荆东安置房及周边附属配套工程（安置房）建筑方案设计 方案变更

建设单位：三明市三元区城市建设投资有限责任公司
设计单位：福建一建集团有限公司

1#楼一层平面图

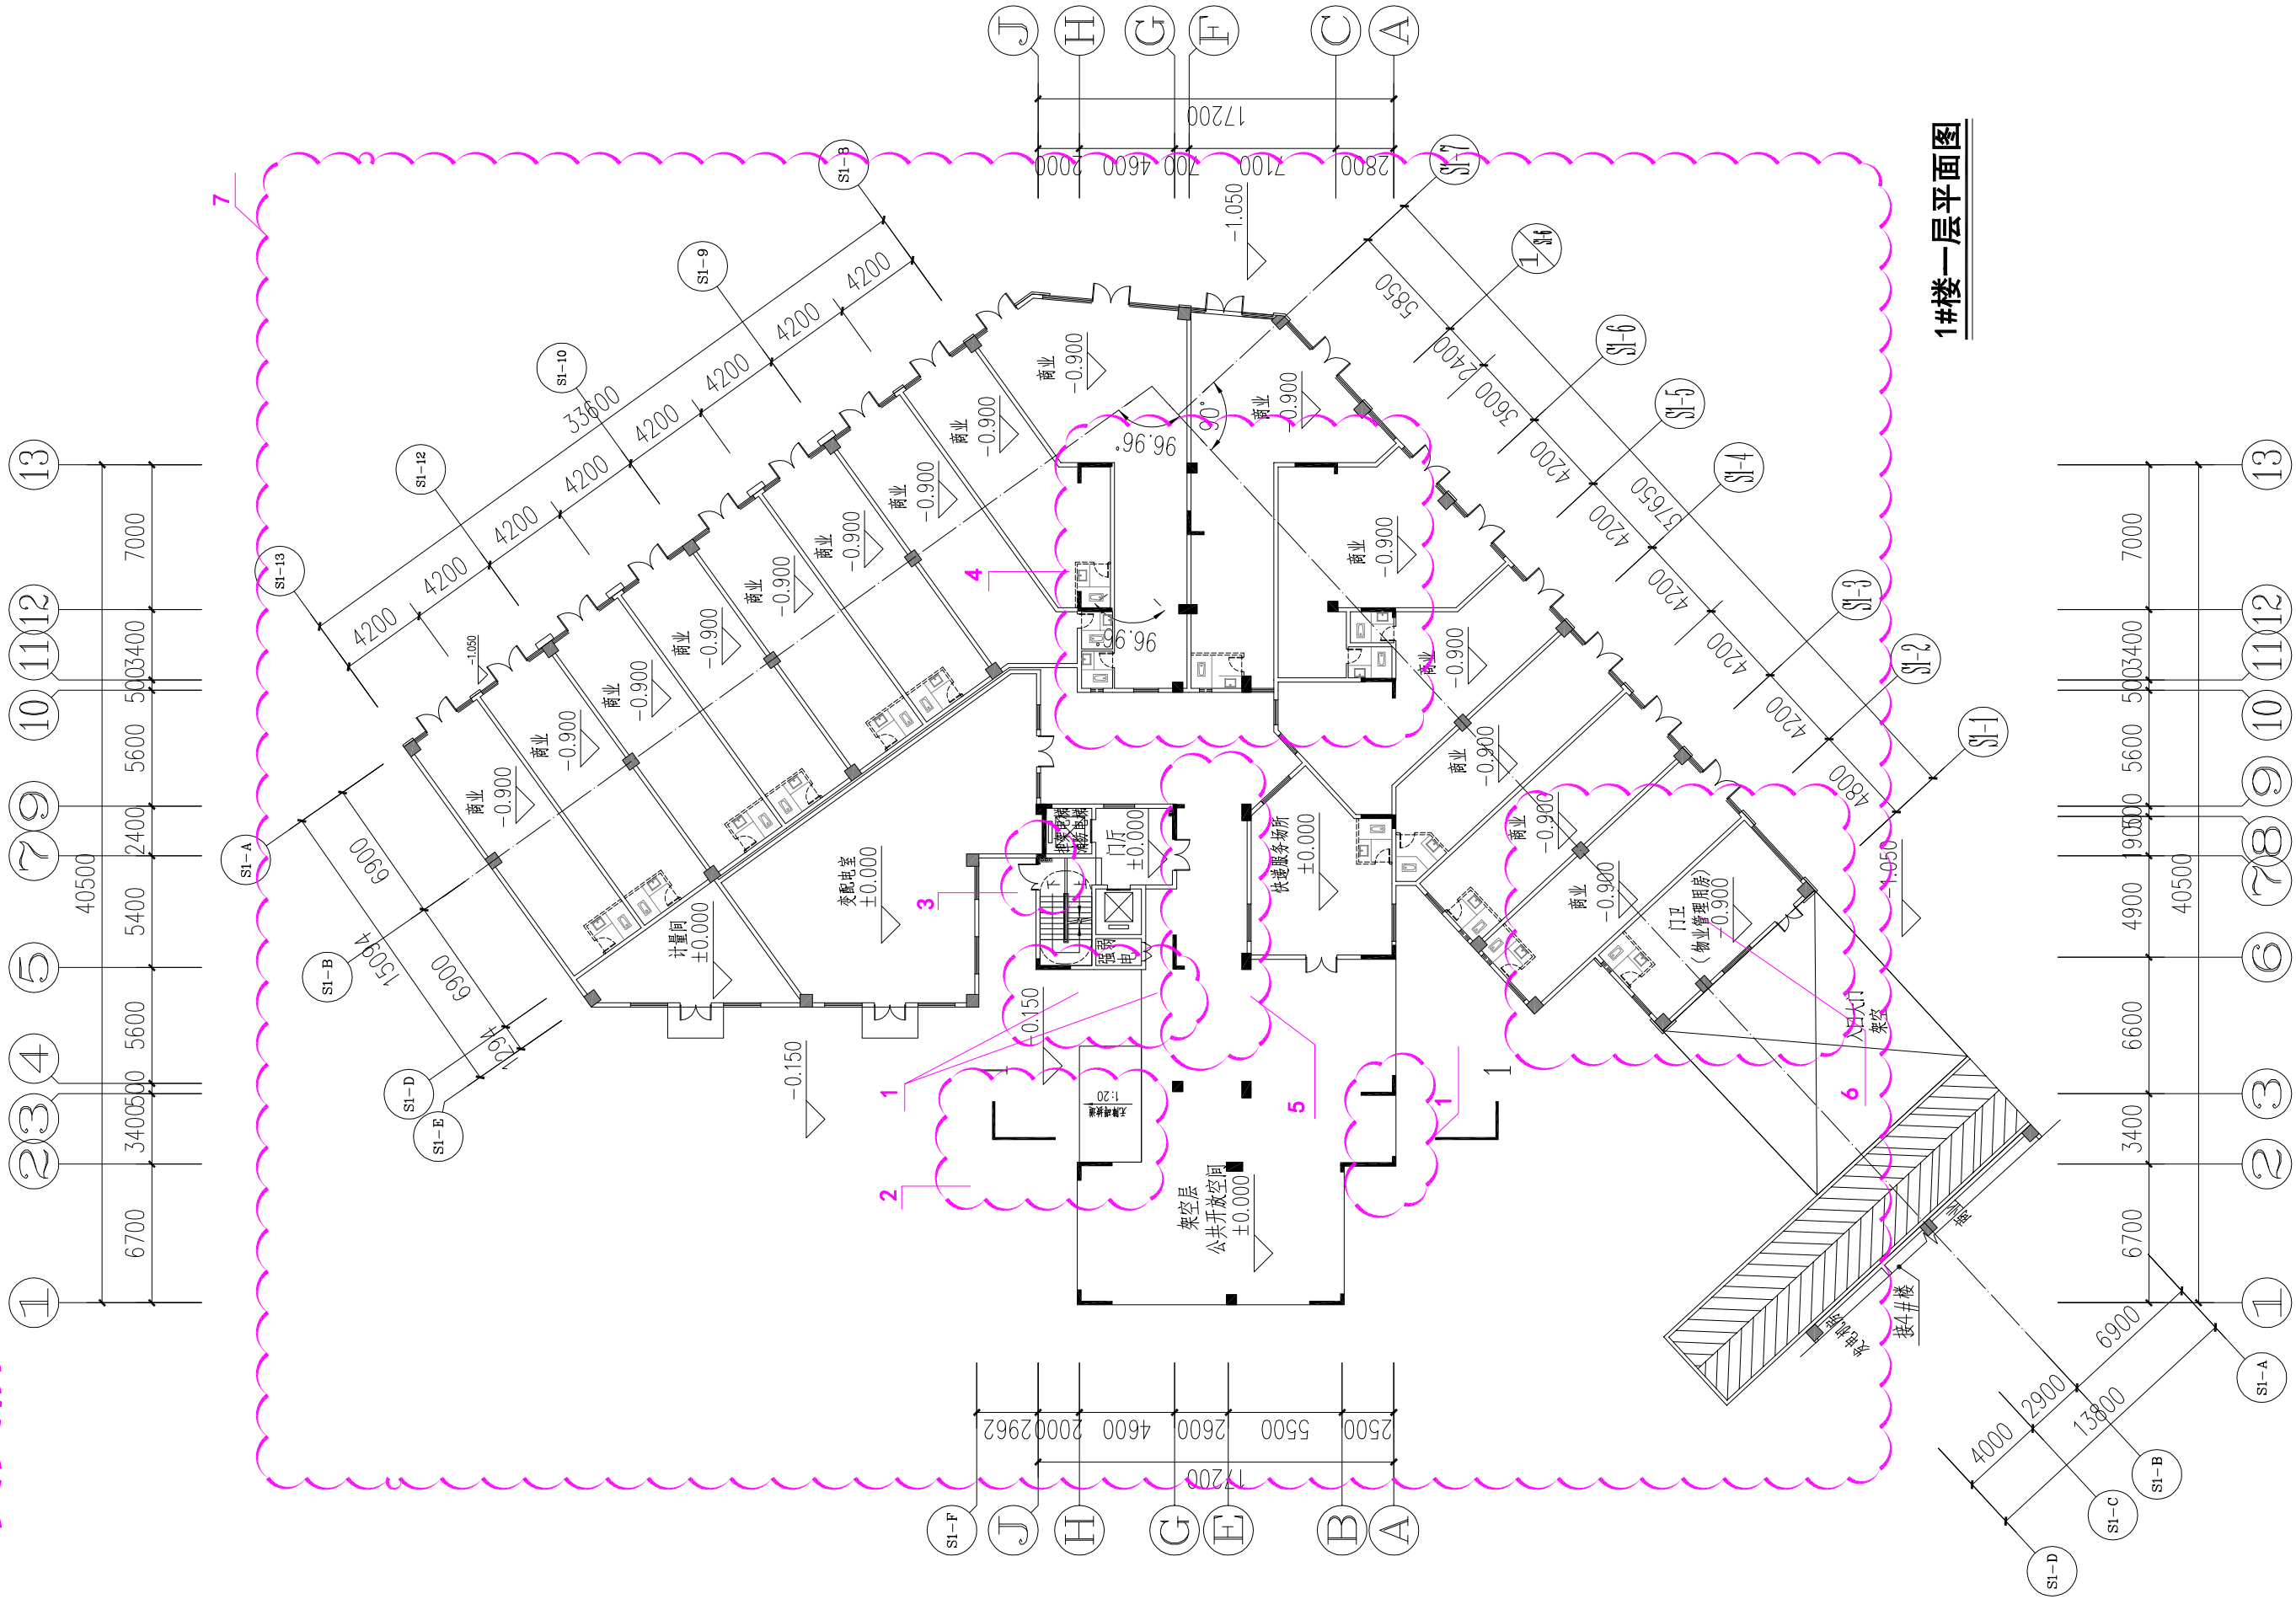
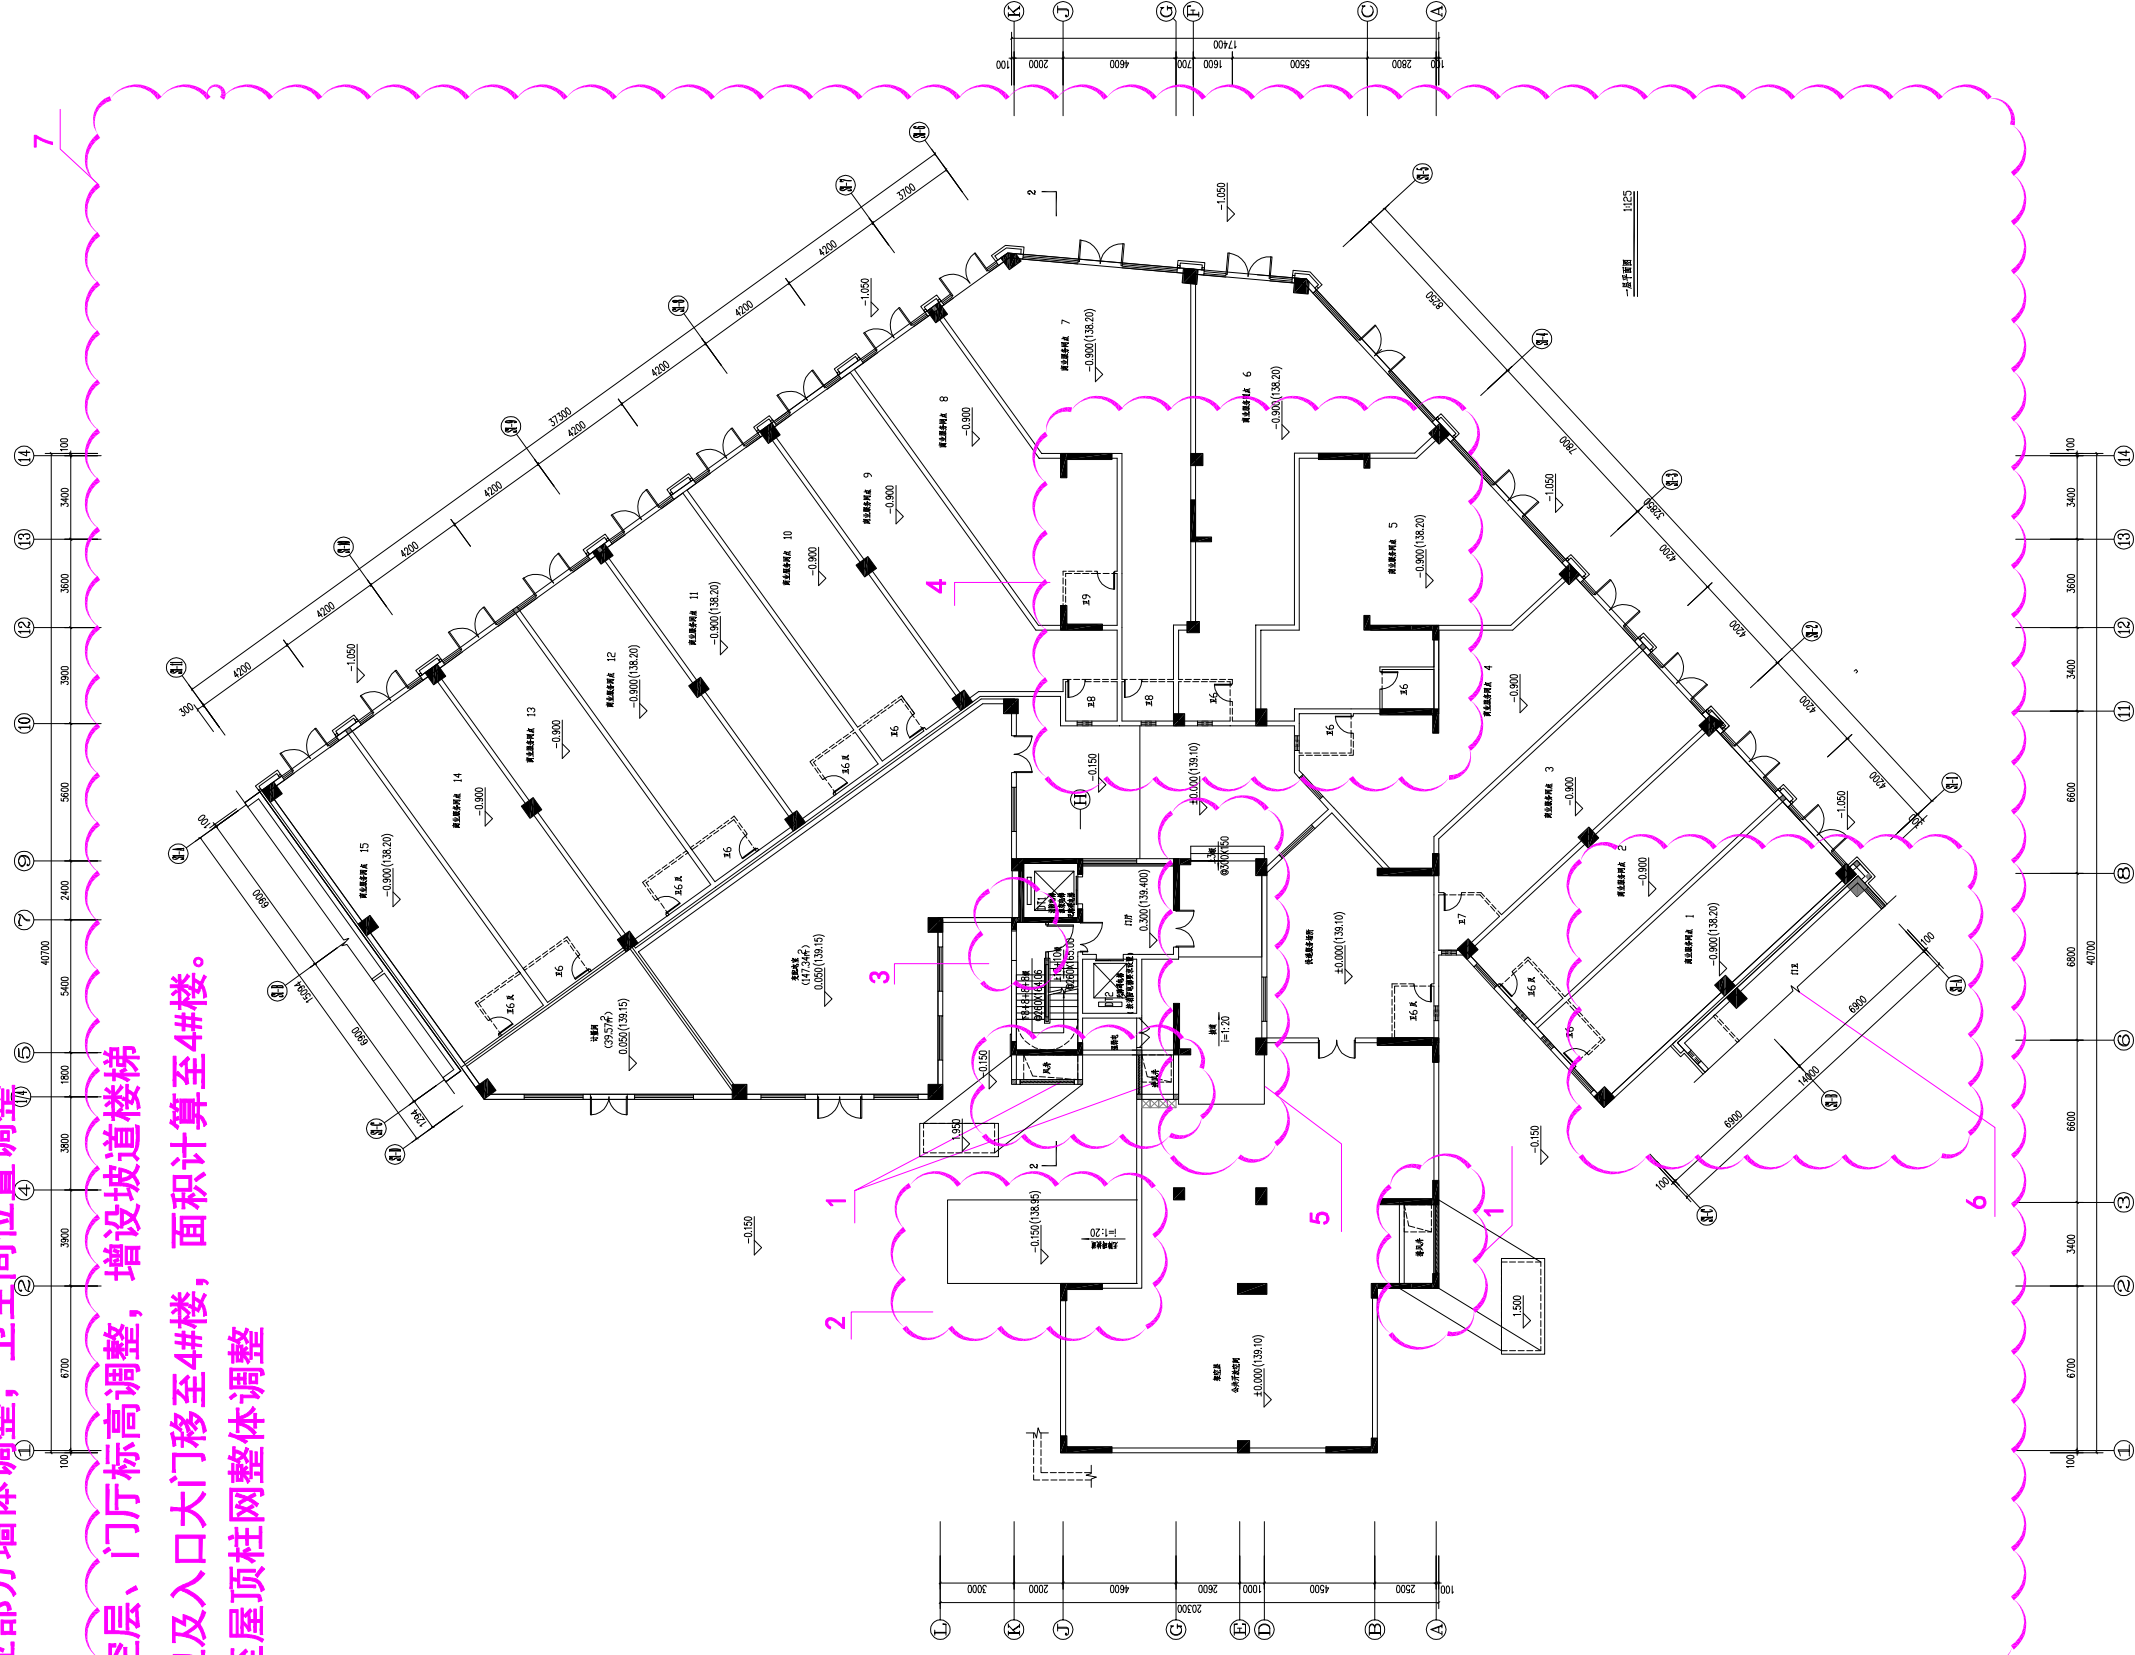
1. 增设风井、进风井、排风井
2. 无障碍坡道位置变化
3. 取消对外开门
4. 商业部分墙体调整，卫生间位置调整
5. 架空层、门厅标高调整，增设坡道楼梯
6. 门卫及入口大门移至4#楼，面积计算至4#楼。
7. 一至屋顶柱网整体调整
